N/Réf. : AND20324_725_PU
Gest. : KD/ND
V/Réf. : 53219
Corr: Geoffrey DE LATTE
NOVA : 01/XFD/1931826

ANDERLECHT. Rue Wayez, 200 / angle rue des Déportés
Anderlechtois
(= partie avant, côté Wayez, en ZP du monument « À nos Héros 1914-1918 » sis place de la Vaillance)
PERMIS D'URBANISME : rénover et repeindre la façade
(régularisation partielle)
Demande de la Commune du 30/04/2024

Avis de la CRMS

Extrait Brugis, situation avant (extrait du dossier) et après travaux (photo CRMS, mai 2024)

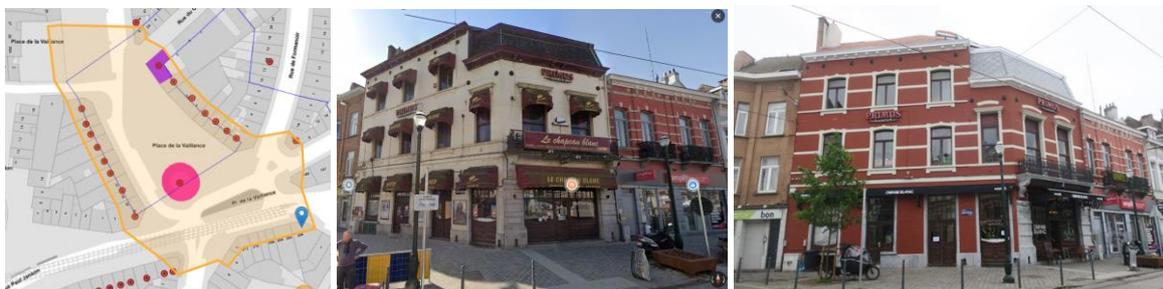
Les interventions ont été menées avec soin et n'ont aucun impact défavorable sur le monument classé. D'un point de vue historique, la remise en peinture des façades avant va dans le sens des couleurs d'origine et contribue à la mise en valeur de la place de la Vaillance et du paysage urbain dans lequel le monument classé s'inscrit.
